COMMUNICATION DE SERVICE NUMERO 001-2007

SUJET : CAMPAGNE DE RAPPEL

**OBJET : plaque inférieure de fourche (té inférieur avec colonne)
California 1100 EV et California 1100 Stone**

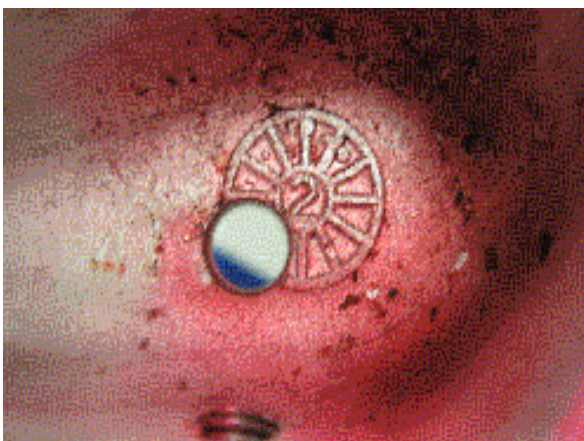
dans certains modèles des motocycles en question, on a constaté des cas de rupture de la plaque inférieure de la fourche (code article **03494000** pour California 1100 EV et code article **03494045** pour California 1100 Stone).

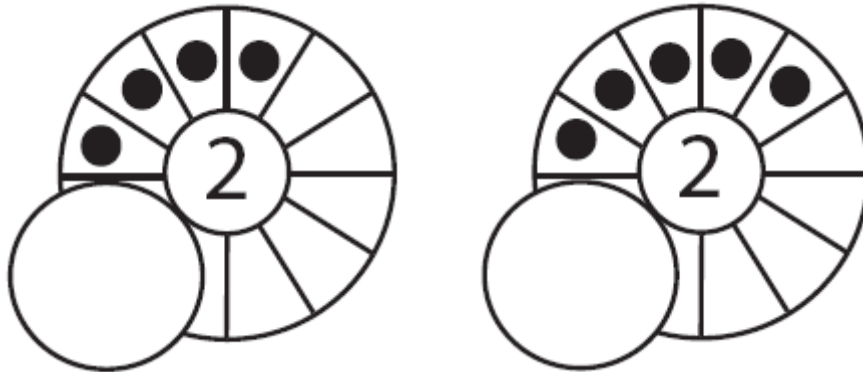
Le contrôle que vous devrez effectuer consiste dans la vérification du dateur que vous trouvez dans la partie inférieure de la plaque de fourche (voir photo ci-jointe).

REMARQUE : la présence du trou sur le dateur, comme indiqué en figure, n'entache pas la lecture de la date de production

Il ne faut remplacer que les plaques marquées du chiffre 2 central et de quatre ou cinq petits points sur les “quartiers” :
